Quien suscribe, **MAHMUD TAHER YAFAR FARHAT**, varón, panameño, mayor de edad, con cédula de identidad personal No. N-19-821, en mi condición de Representante Legal de las empresas GRUPO INTRA, S.A., INVERSIONES COSTA BRAVA, S.A., DIAMANDA INDUSTRIES, INC, FELDELMAR, S. A., con domicilio en la provincia de Colón, Calle 16 y Ave. Roosevelt, República de Panamá, número telefónico: 446 4444, correo electrónico taher@intratex.com, por medio del presente escrito comparezco ante usted con todo respeto con la finalidad de promover y presentar a la Autoridad que usted dirige, formal solicitud de aprobación del Estudio de Impacto Ambiental Categoría II del proyecto denominado “Lotificación del Desarrollo Residencial y Comercial FEDELMAR”.

El proyecto consiste en la lotificación de 23.66 hectáreas para facilitar el desarrollo de un entorno urbano que combina diferentes densidades residenciales con áreas comerciales de baja intensidad, propuestas en el Esquema de Ordenamiento Territorial (EOT) del Proyecto FEDELMAR, aprobado mediante Resolución N° 356 de 16 de junio de 2014.

Dadas las características del Proyecto y luego de contrastarlo con los Criterios de protección ambiental, corresponde

Figura 7.1. Cobertura Vegetal y Uso del Suelo

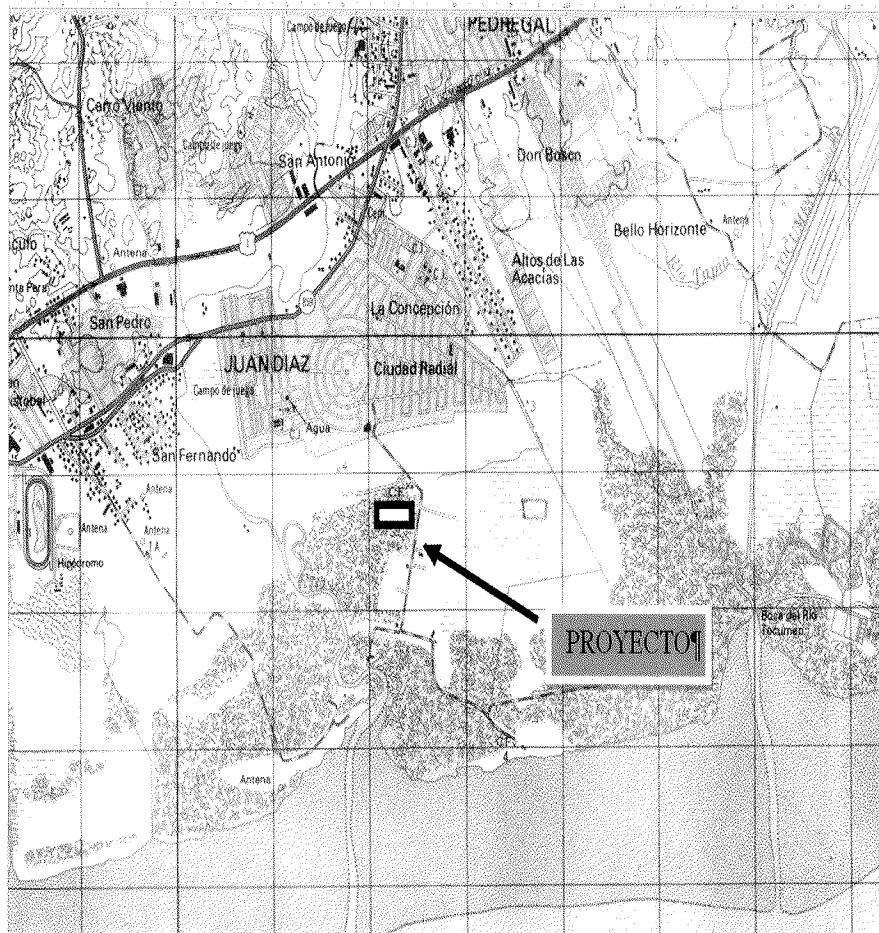
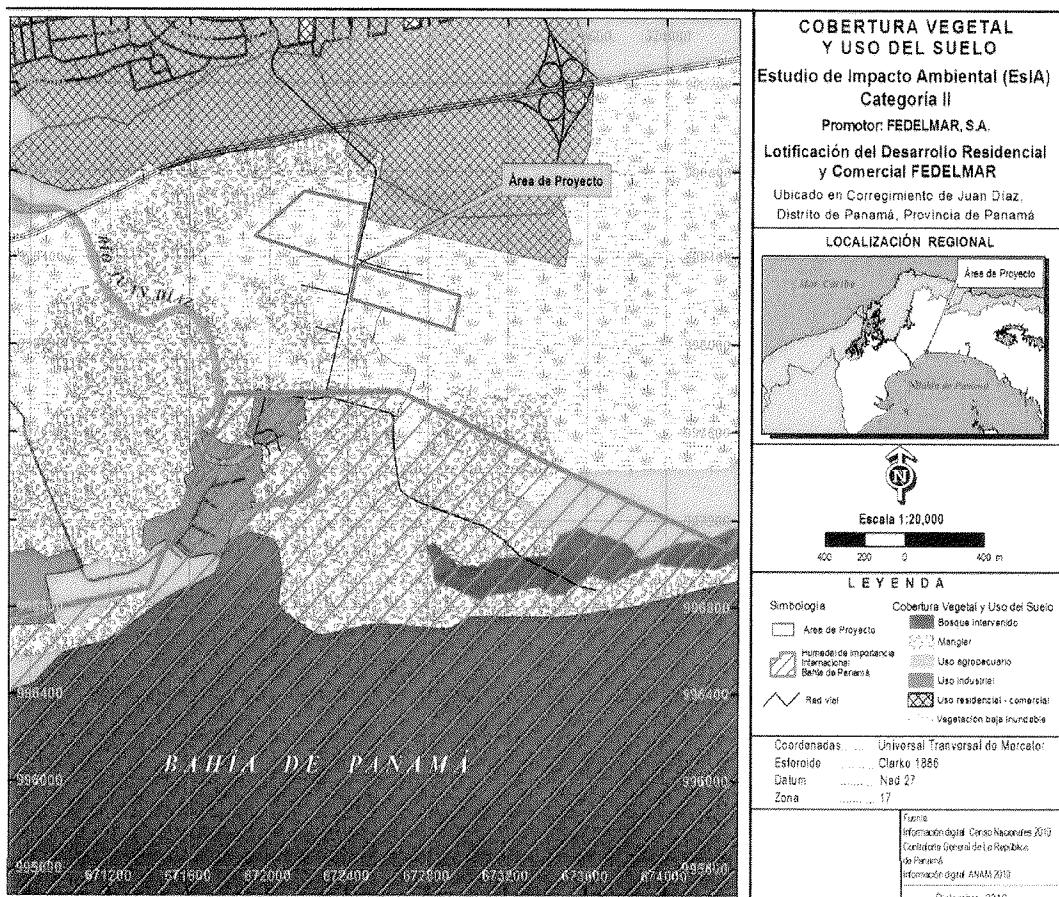
1. La afectación al reducto de manglar restante dentro del proyecto carece de sustento, de acuerdo al Resuelto Nº 01 de 29 de enero de 2008, establece todas las áreas de humedales marino-costeros, particularmente los manglares de la República de Panamá como zonas especiales de manejo marino-costero y dispone que “dentro estas zonas especiales de manejo marino-costero queda prohibida la tala, el uso, la comercialización y el desmejoramiento de cualquier humedal marino-costero, de sus productos, partes y derivados, la modificación del perfil del suelo o la construcción de obras de ingeniería o de cualquier otro

tipo, que modifiquen o interrumpan el flujo o aporte hídrico que deben recibir los humedales marino-costeros, salvo las excepciones que establezca esta Autoridad de acuerdo con los reglamentos respectivos, fundamentados en **principios de sostenibilidad.**”, en virtud que el esquema de ordenamiento territorial presentado no antecede a norma en mención.

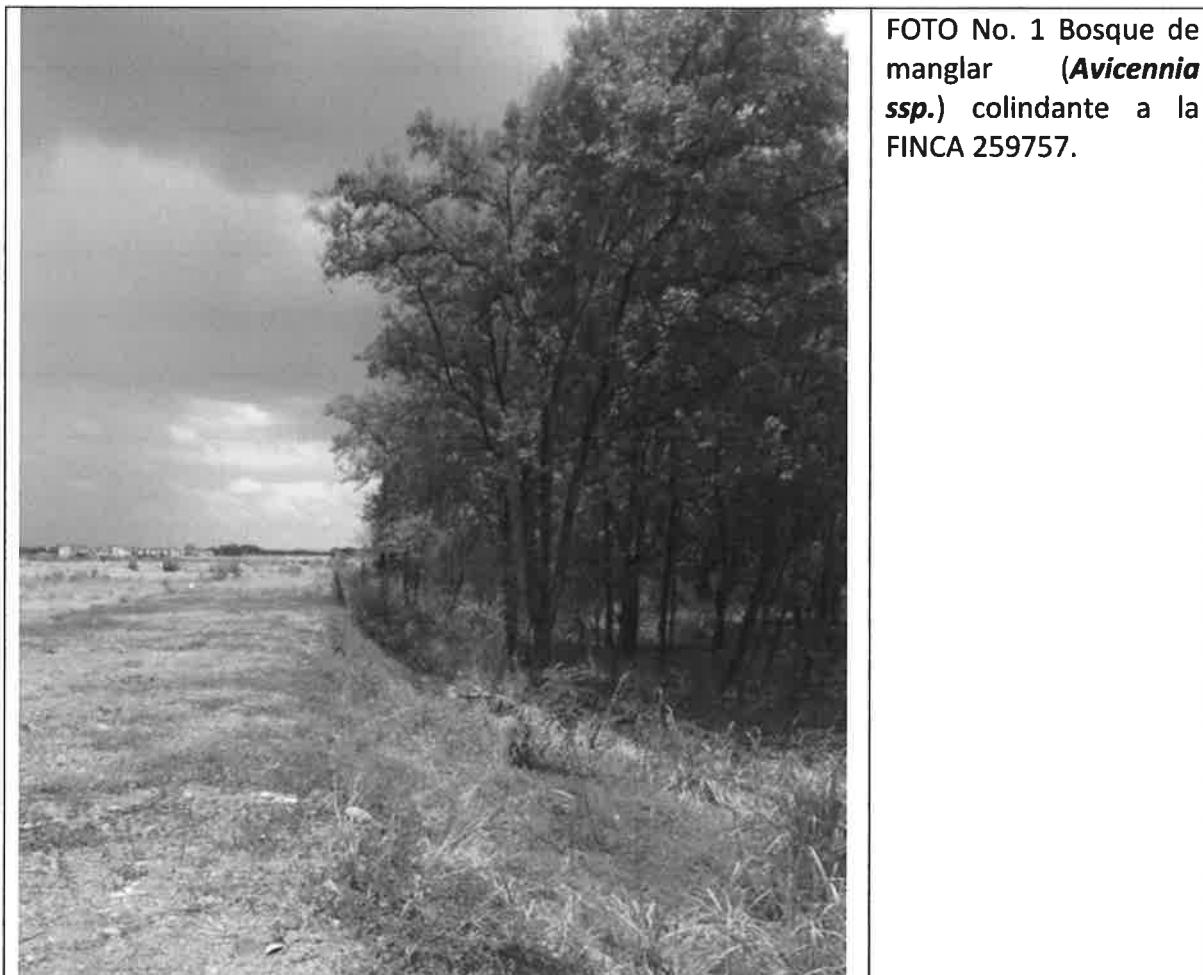
La vegetación de manglar dentro de los predios no se ubica con precisión, por lo cual se hace necesario que la Promotora presente un inventario de pie a pie sobre la ubicación exacta de los 30 m² (0.003 Ha) del área mediante coordenadas UTM WGS-84.
